提出年月日	令和2年9月16日	R14
日本原燃株式会社

M O X 燃 料 加 工 施 設 に お け る
新 規 制 基 準 に 対 す る 適 合 性

安全審査 整理資料

廃棄施設の容量等の変更

第3. 2-3図 排気口及び排水口の位置

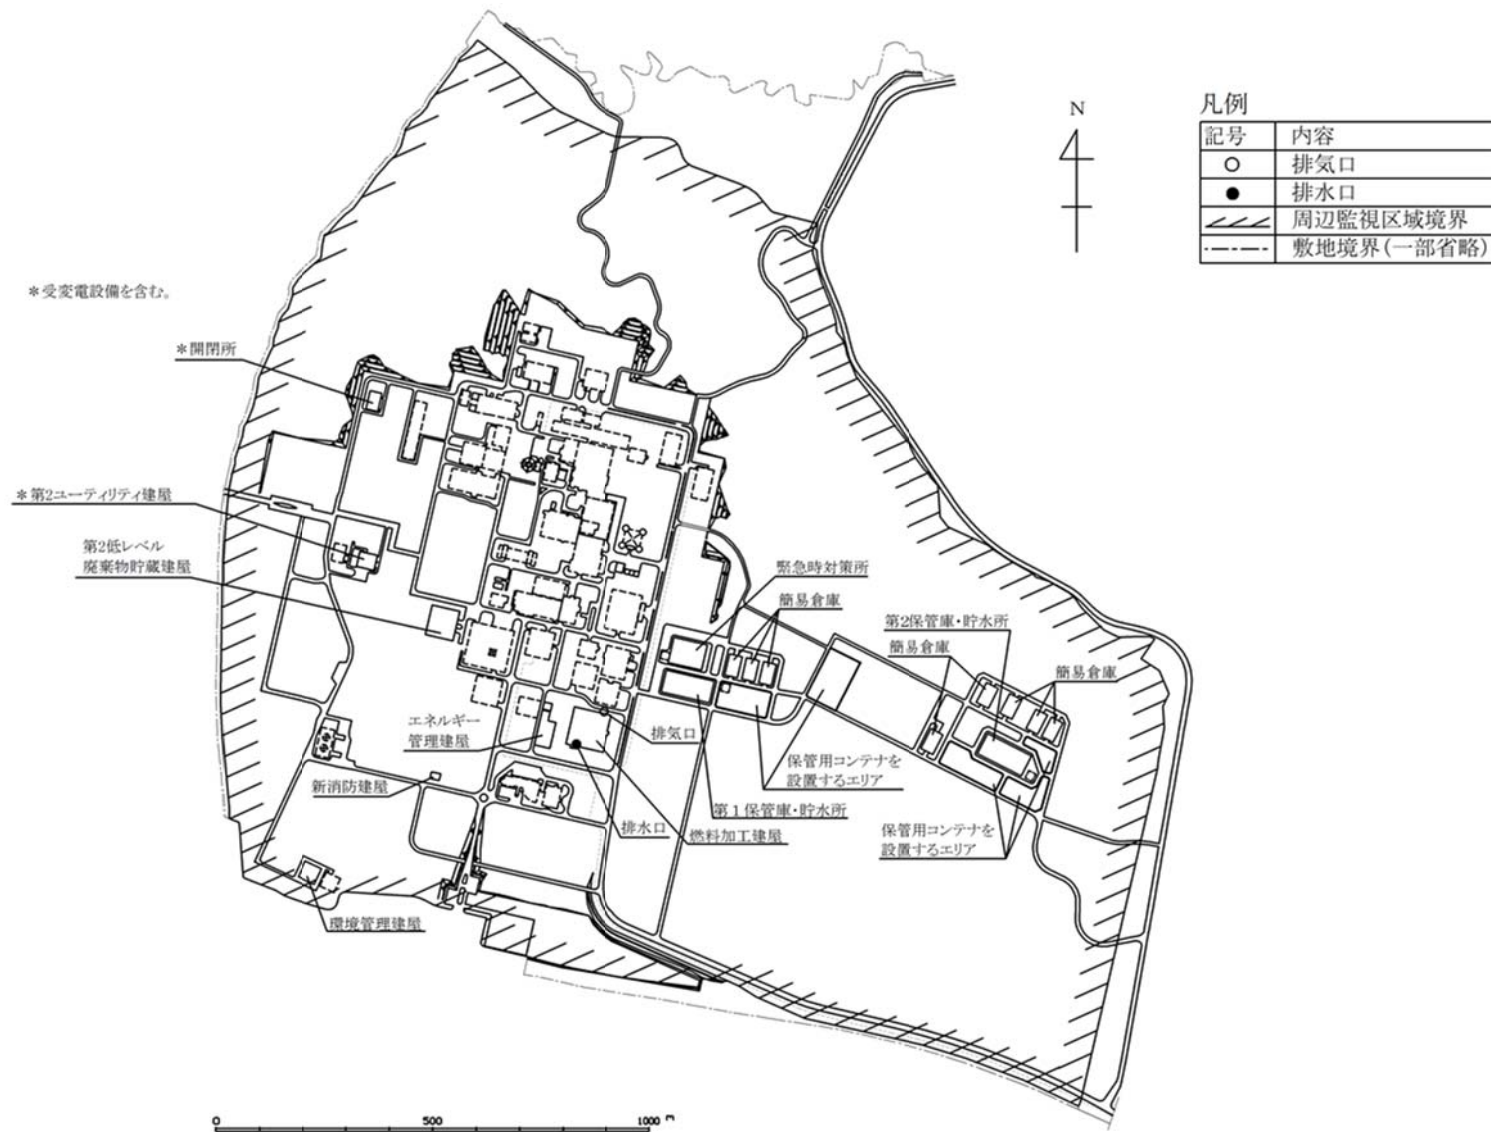
※ [] については既許可申請書からの変更箇所（記載の適正化部分を除く）を示す。

第3. 2-5図 加工施設からの直接線及びスカイシャイン線による公衆の線量評価地点

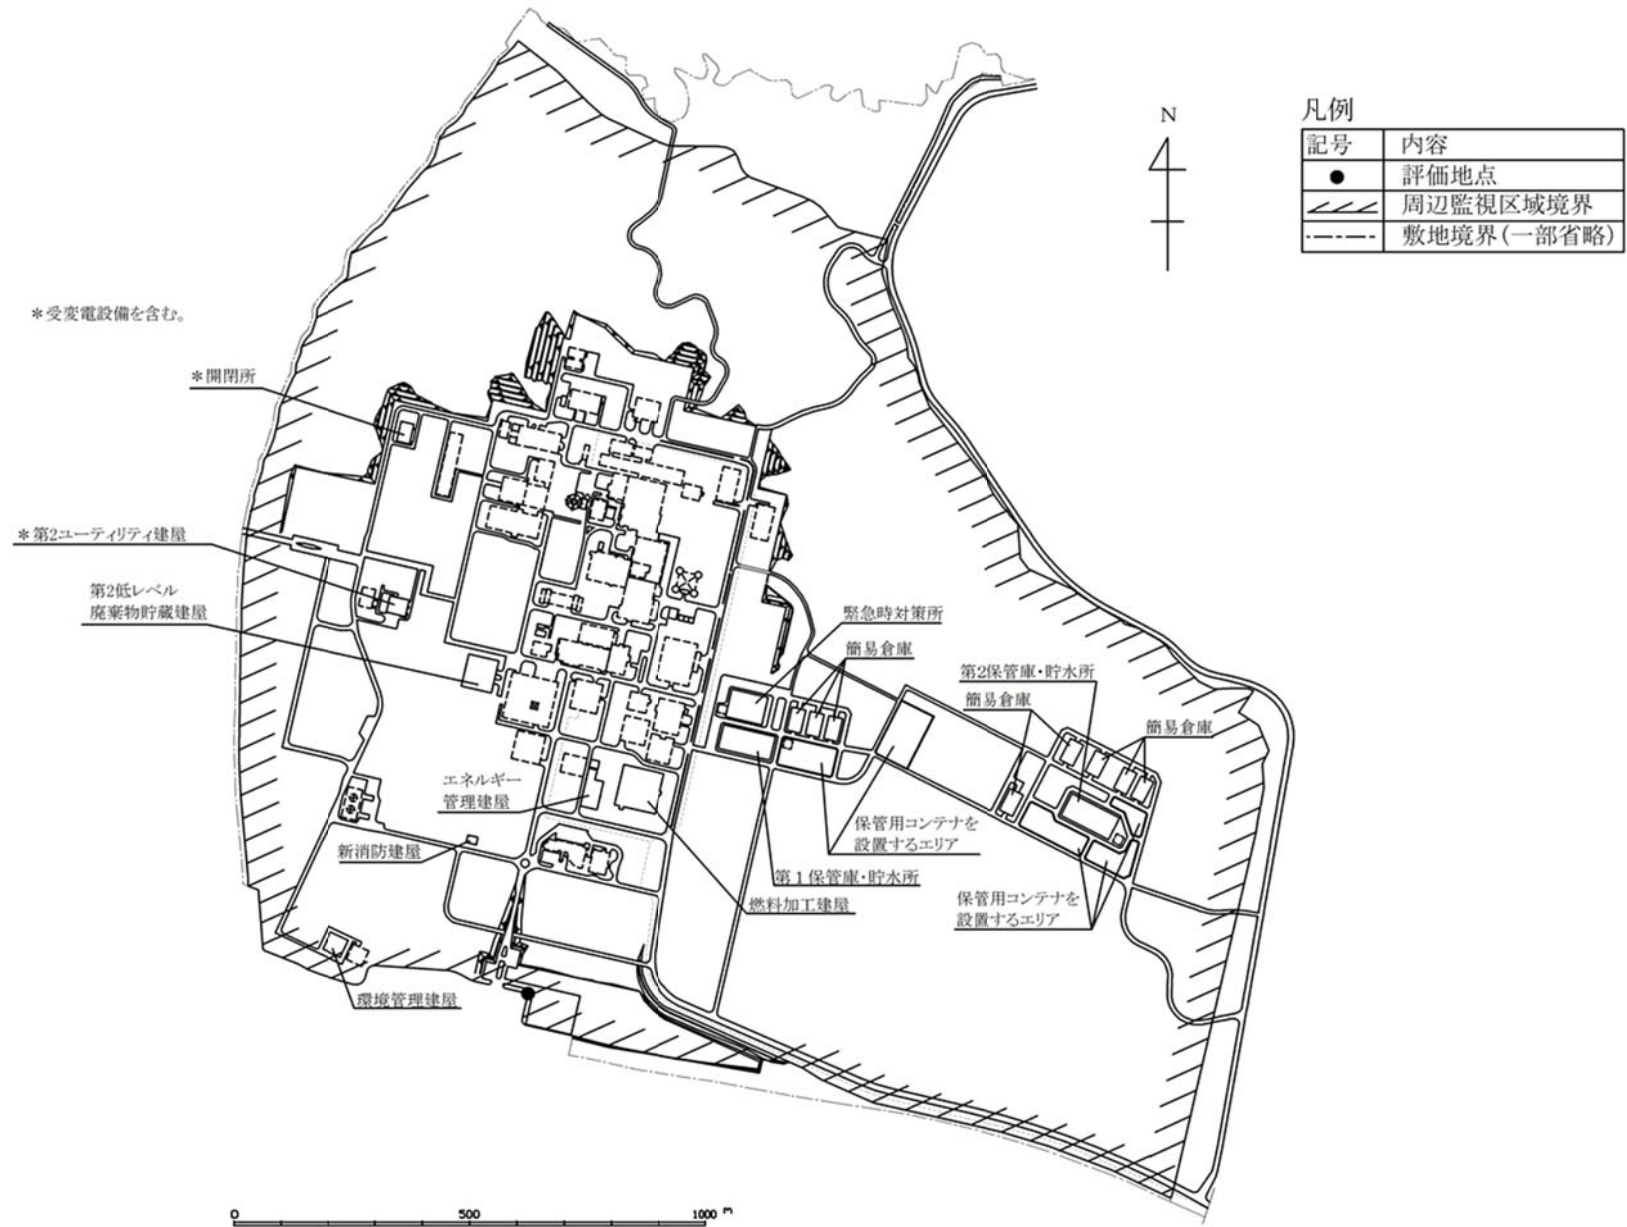
※については既許可申請書からの変更箇所（記載の適正化部分を除く）を示す。
